1. 破碎帯問題

★トレンチ南側面の図だけを見せて変位変形なしと説明（関電）

2. 大飯3・4号機の制御棒挿入時間の評価基準値について

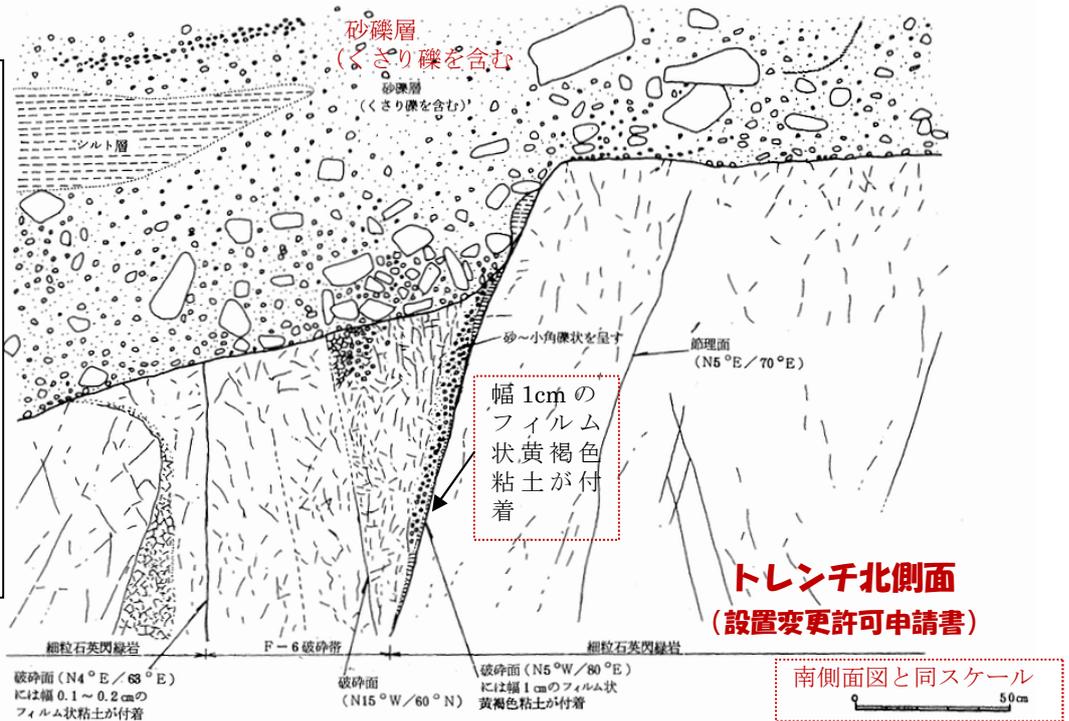
関電は、耐震・構造設計小委員会 地震・津波、地質・地盤合同WG Cサブグループの第26回会合（2010.7.28）で、トレンチ南側面だけを示した下記の図（合同 C26-2, p.28）を示しながら、次のように説明。

○関電・岩森 「もう一度、この地質断面図を再掲しておりますが、先ほど申しあげました建設当時のトレンチ調査で、F-6 破碎帯を覆っているくさり礫を含む砂礫層に変位・変形を与えていないといったことを当時確認しておりました」。しかし、次々図に示す肝心の北側面を隠していた。

トレンチ北側面の図
渡辺満久氏作成

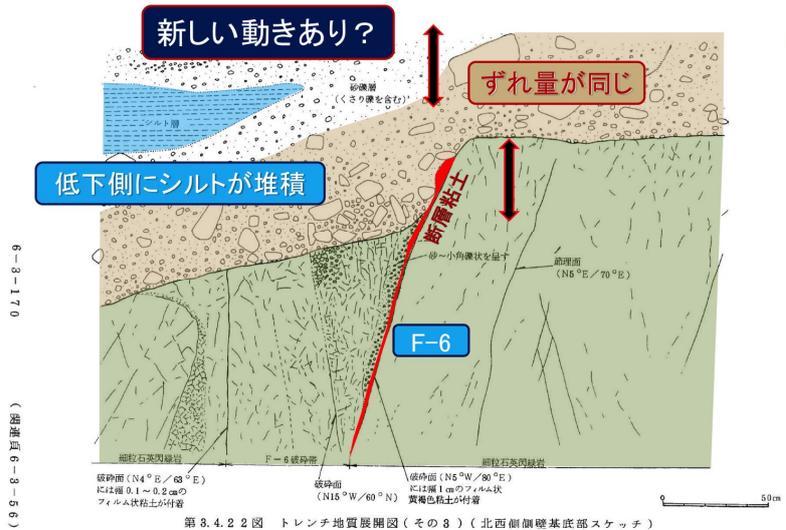
★トレンチ北側面の図

(バックチェックの中で一度も見せられなかった): 砂礫層が下部の落ち込みに沿うように変形し、断層面に粘土が付着している。

大飯発電所 地質水平断面図(EL+3m)

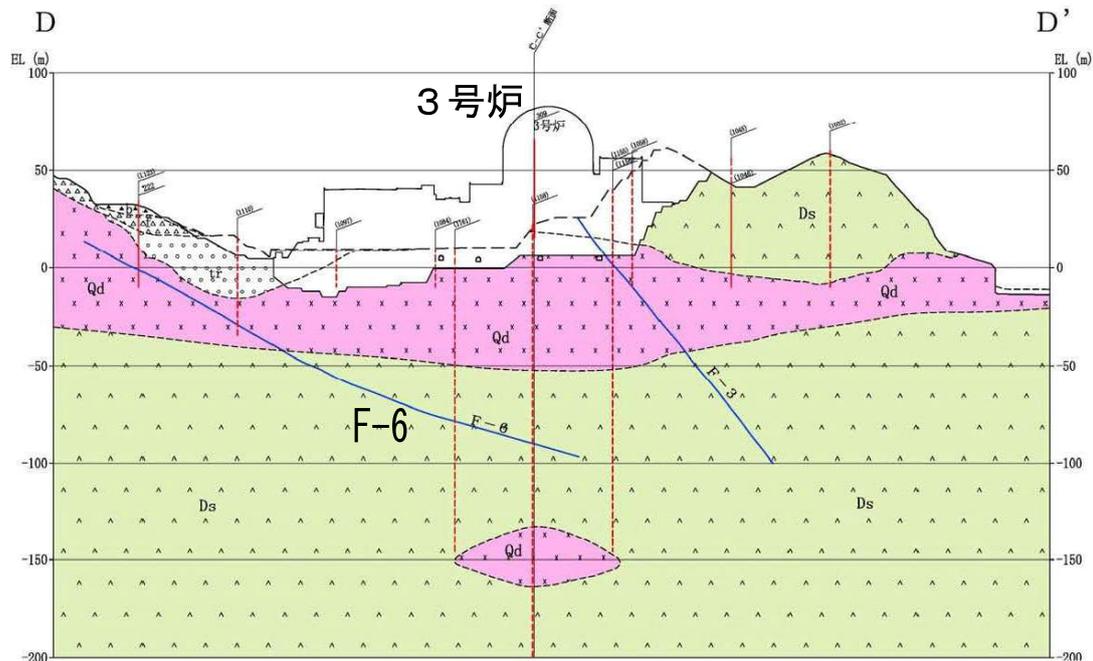
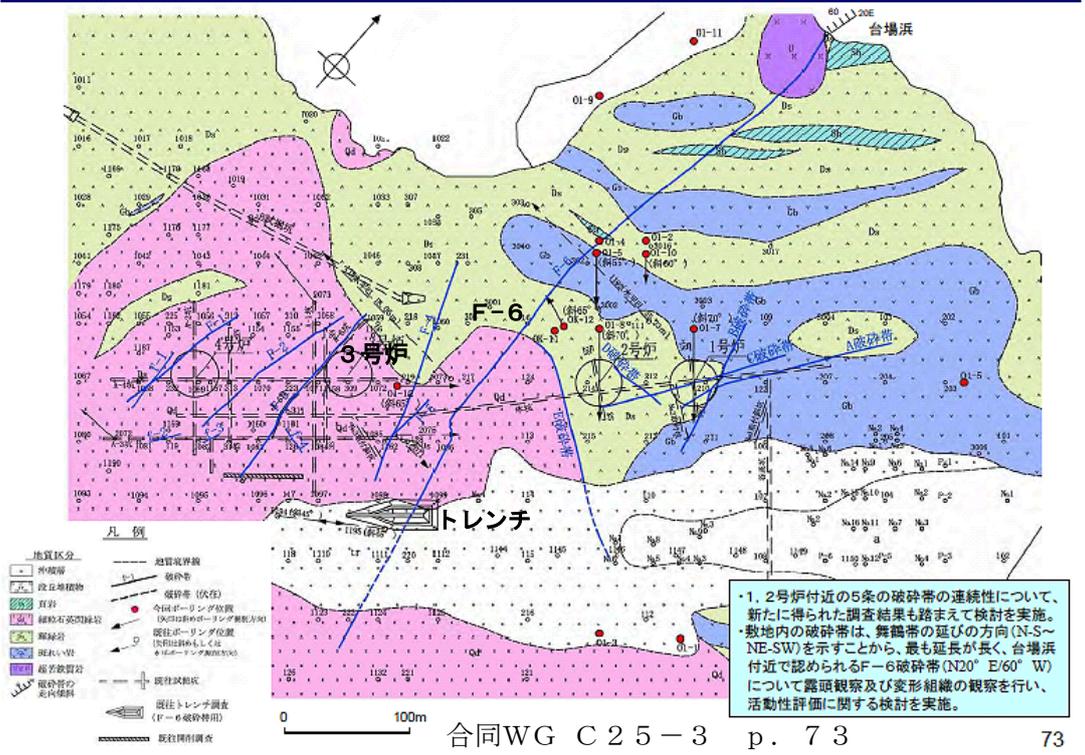
★粘土の記述の省略

- 合同WG C25-3 (2010.4.28)、p.79 の関電記載評価

・台場浜の輝緑岩中に認められる破砕帯は、「走向・傾斜及び性状から判断して、F-6 破砕帯に連なると考えられるが、北側の延長線上にある岩礁には破砕帯が存在しないことを確認している。」と記載。

- 上記引用の基になった設置許可申請書の記述 下記文章の最初の下線部分を引用で削除

この破砕帯は、フィルム状の粘土が付着する破砕帯とこれに平行な片理の密集帯からなり、 走向・傾斜及び性状から判断して、F-6 破砕帯に連なると考えられるが、北側の延長線上にある岩礁には破砕帯が存在しないことを確認している。」と記載。
